OG 1

FRANKENHOF IN ERLANGEN
KuBiC

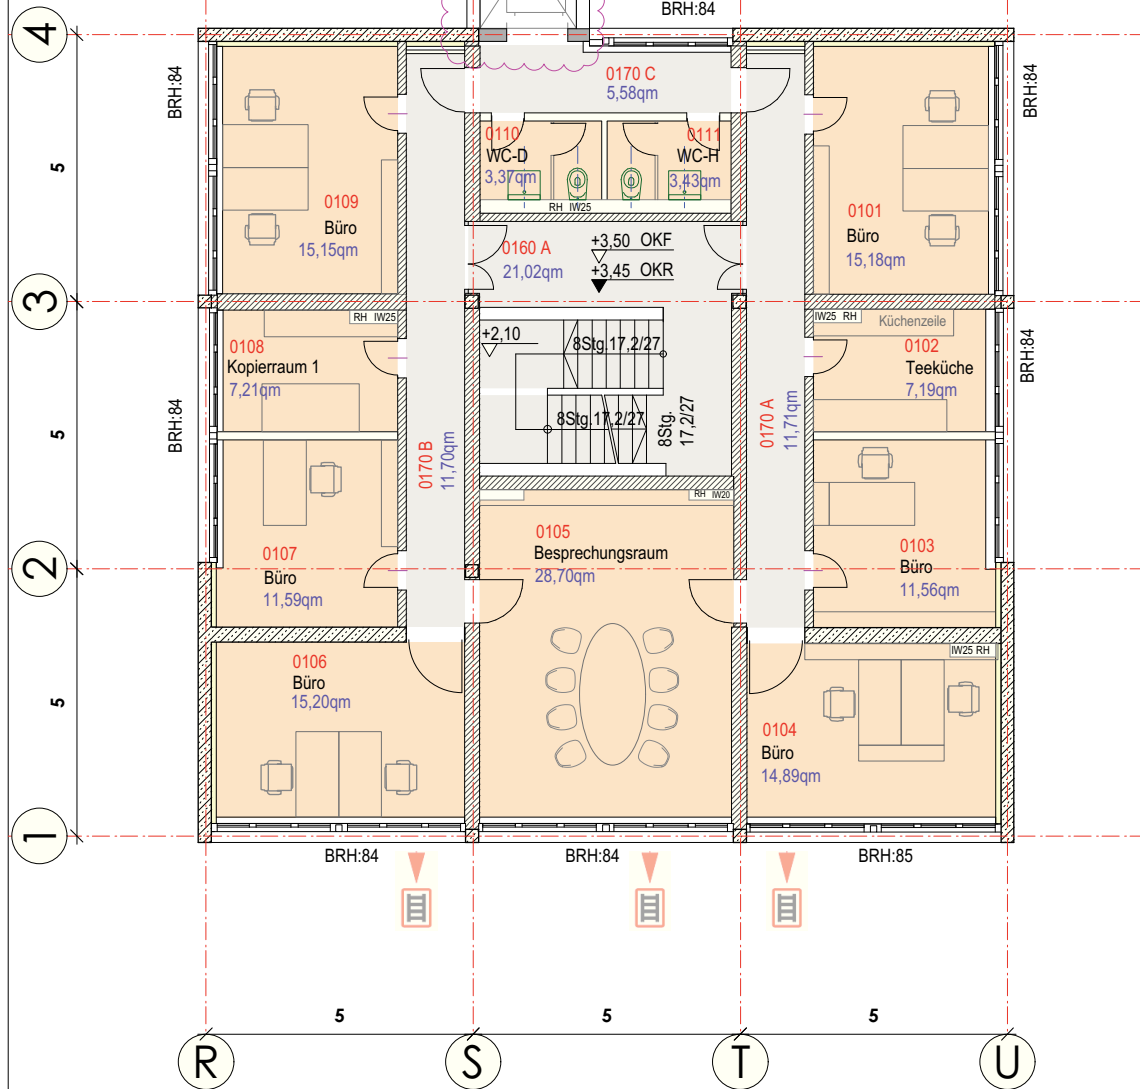
c	Präzisierung Aufzug; Eintragung Höhenkoten + BRH's;	v	28.11.2016	G.Lauer
b	Präzisierung TGA insbes.San.; In.Däm.; Flächen aktu.; Vergrößerung Tür R.Nr.0106+0104 wg. Fluchtweg FW; FW-Anleiterstellen eingetragen;	v	03.11.2016	G.Lauer
a	--> noch kein eigener Plan sondern in Plan Nr. "KUB-ABH3-040-aV-GR-01-Ü_2016-09-30" mitenthalten	v	30.09.2016	S.Bauer/G.Lauer
INDEX	ART DER ÄNDERUNG / ERGÄNZUNG	Status	Datum	gez.
